Realizzazione nuovi elettrodotti a 150 kV “Santa Teresa – Tempio” e “Tempio – Buddusò”, nuove Stazioni Elettriche a 150 kV di “Tempio” e “Buddusò” e relativi raccordi linee

QUADRO SINOTTICO

RGHX08010BIAM03014

PARCO EOLICO DI BUDDUSÒ E ALÀ DEI SARDI

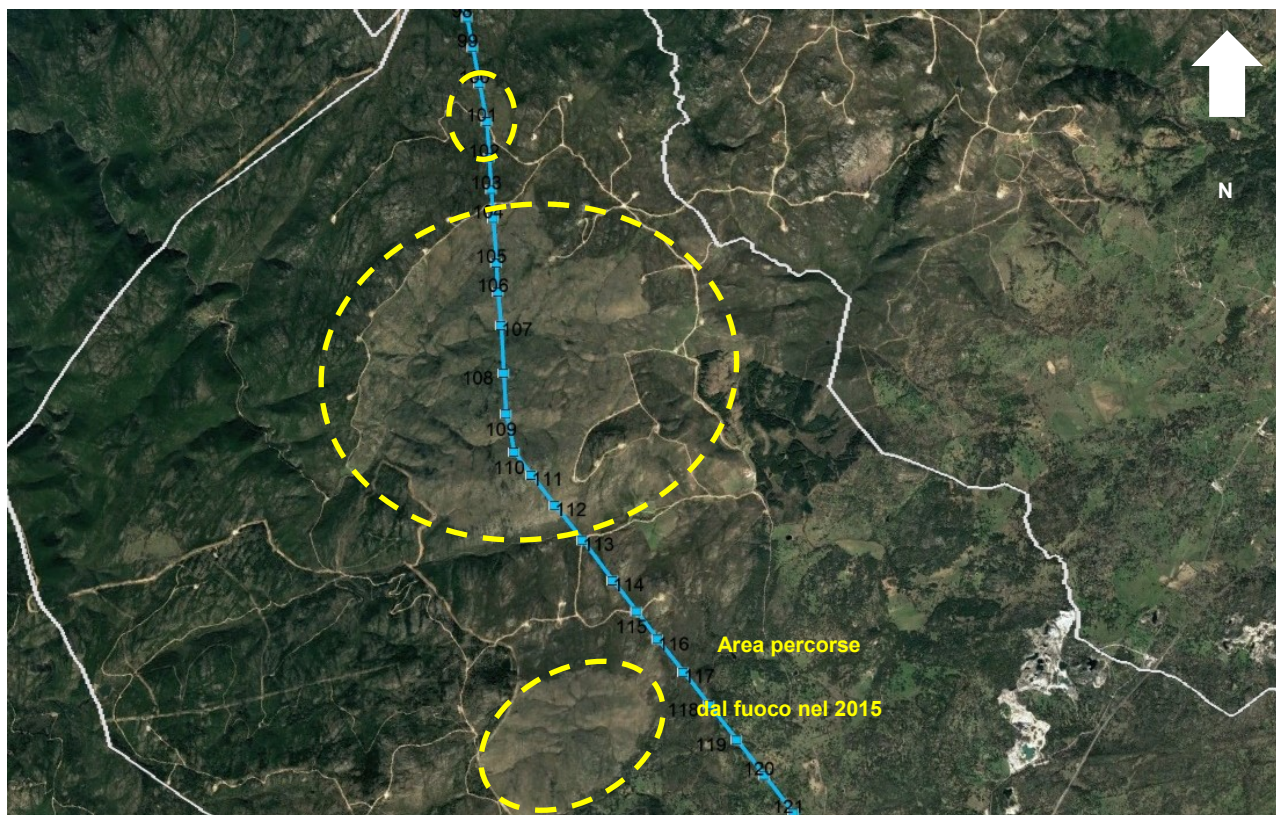
- Nei riguardi alla lotta agli incendi boschivi si osservano le interferenze delle opere tra il tratto di pali 107 e 123 con un parco eolico per le quali si ritiene opportuno prevedere la realizzazione di fasce parafuoco.

In fase esecutiva, di concerto con le Autorità Competenti, potrà essere prevista la realizzazione di eventuali fasce parafuoco della larghezza di 20m, come indicato dal Corpo Forestale di Vigilanza Ambientale, in contemporanea con tutte le altre prescrizioni che potranno essere contenute nel DEC-VIA.

Si precisa che l'interferenza effettiva con il parco eolico in esame è dal sostegno 100 al sostegno 116 della linea "Elettrodotto aereo in progetto 150 kV Tempio – Buddusò". Per completezza d'informazione di seguito si riporta una descrizione sintetica dell'area, dove sorge il Parco Eolico.

ANALISI DIACRONICA LOCALITA' "LA ITAZZONA" - PROSSIMITA' DISCARICA SARRA CURICHENA

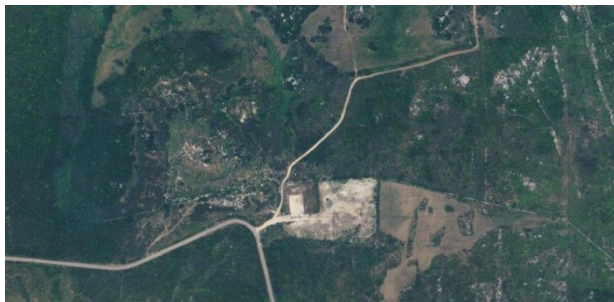
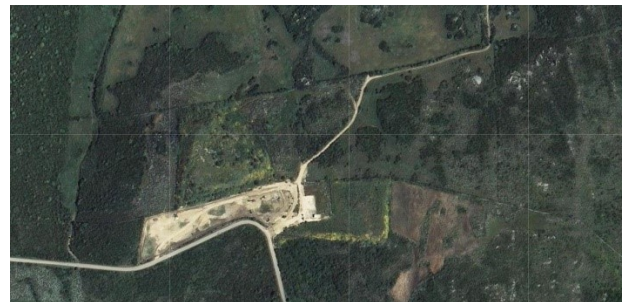
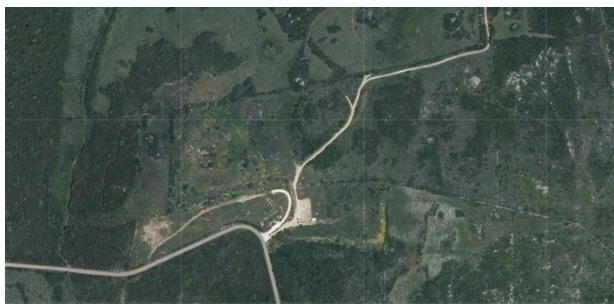
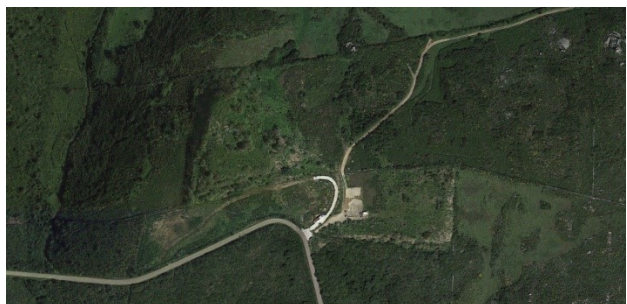
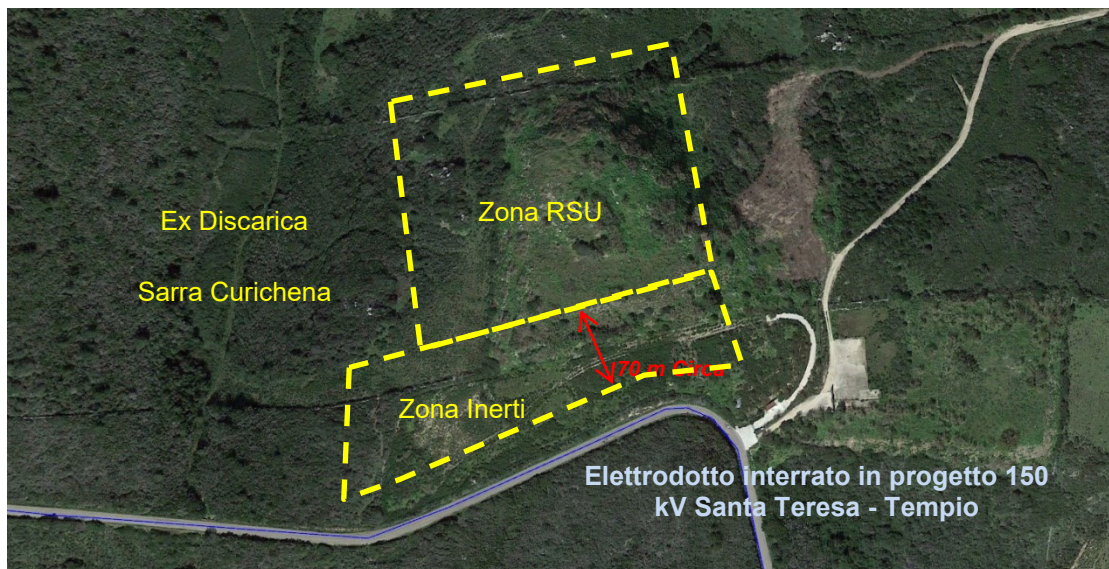
Dalla sovrapposizione del tracciato con lo strato informativo realizzato dall'ARPAS in tempi recenti relativo alla delimitazione dei Siti inquinati della Regione Sardegna (disponibile sul Geoportale RAS), si evince che una porzione del cavo interrato è ubicata in prossimità della ex discarica RSU "Sarra Culichena" in località La Itazzona nel comune di S. Teresa di Gallura (figura 1). Per questo sito è in corso un procedimento di caratterizzazione ambientale, finalizzato alla definizione di un eventuale progetto di bonifica (PdB) e/o messa in sicurezza permanente (MISP). E' opportuno pertanto che il Proponente valuti la non interferenza del tracciato con il progetto di bonifica.

L' "Elettrodotto interrato in progetto 150 kV "Santa Teresa – Tempio" nel Comune di Santa Teresa di Gallura, in località "La Itazzona" è prossimo alla ex discarica "Serra Curichena". Trattasi di un'ex area di raccolta di rifiuti solidi urbani (RSU).

Dalle foto aeree è visibile l'area di discarica e la sua evoluzione storica. La ex Discarica di RSU è posta ad una settantina di metri dalla strada locale "Strada Li Cumandanti".

In fase esecutiva qualora disponibili si valuteranno i risultati delle analisi derivanti sia dalla Caratterizzazione che dall'Analisi di rischio finalizzati alla definizione di un eventuale Progetto di Bonifica o di Messa in Sicurezza Permanente.

Nel caso in cui emergessero interferenze del progetto della linea in cavo interrato in fase esecutiva, verranno attuate tutte le azioni necessarie per la costruzione in sicurezza dell'opera perché questa non interferisca o impedisca un eventuale PdB o con la MISP dell'area.

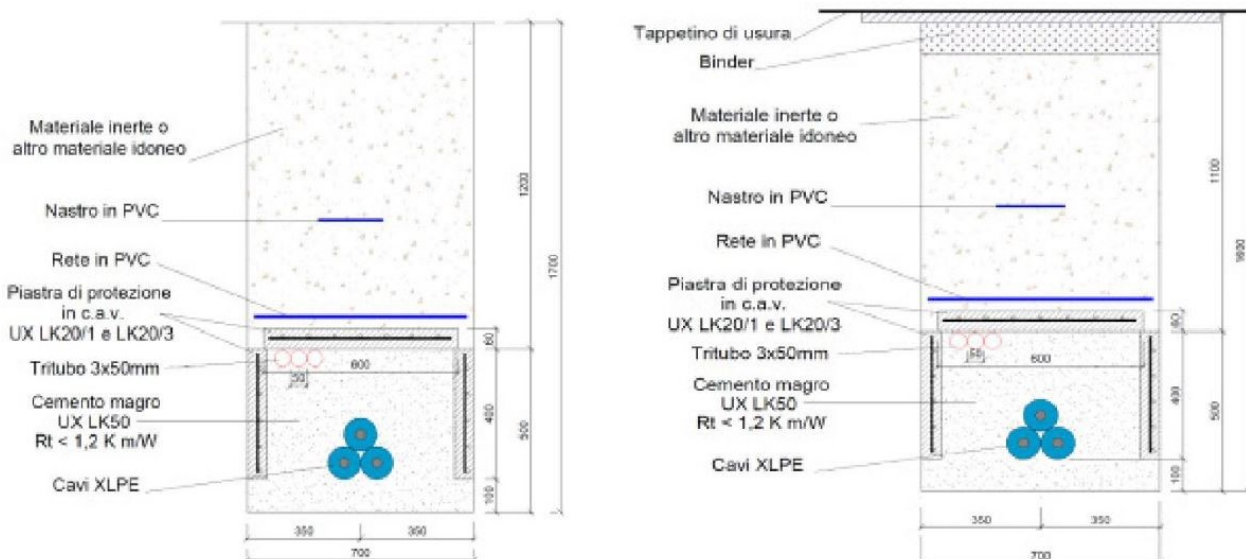
Si ricorda che lo smaltimento in discarica deve rappresentare l'ultima opzione. Il DPR 120/2017 prevede infatti che le terre e rocce da scavo possano essere in primis riutilizzate in sito (art. 24) o, qualora soddisfino i requisiti di qualità ambientale previsti dalla norma (art. 4), qualificate come sottoprodotti ai sensi dell'art. 184 bis del D.Lgs. 152/2006 e pertanto riutilizzate per reinterri, riempimenti, rimodellazioni, rilevati, miglioramenti fondiari o viari, o altre forme di recupero ambientale.

I volumi stimati da smaltire come rifiuto rispetto al riutilizzo in sito sembrano essere eccessivi e non sufficientemente giustificati.

La figura seguente rappresenta un esempio di trincea per la posa di cavi interrati.

Dalla figura si può osservare che, nella parte basale della trincea, in un box avente dimensioni in pianta di circa 0.7x0.6m saranno alloggiati i cavi, il cui volume corrisponde al 40% del volume totale della trincea. Il restante spazio sarà colmato da materiale inerte, corrispondente al 60% del volume totale.
